Bulletin d'information technique

Concernant: Retenue du diaphragme principal de la vanne de contrôle 541

Image 1: Nouvelle version du retenue

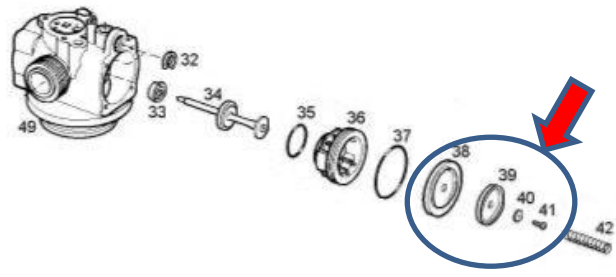
Nous avons révisé le retenue (article 37/article 39) du diaphragme principal, de sorte que la rondelle (article 40) de la version actuelle peut être éliminée. La nouvelle version est interchangeable avec la version actuelle.

Cette modification est mise en œuvre dans notre production, toutes les vannes avec un numéro de série supérieur à 492940 sont équipées de cette nouvelle version du retenue.
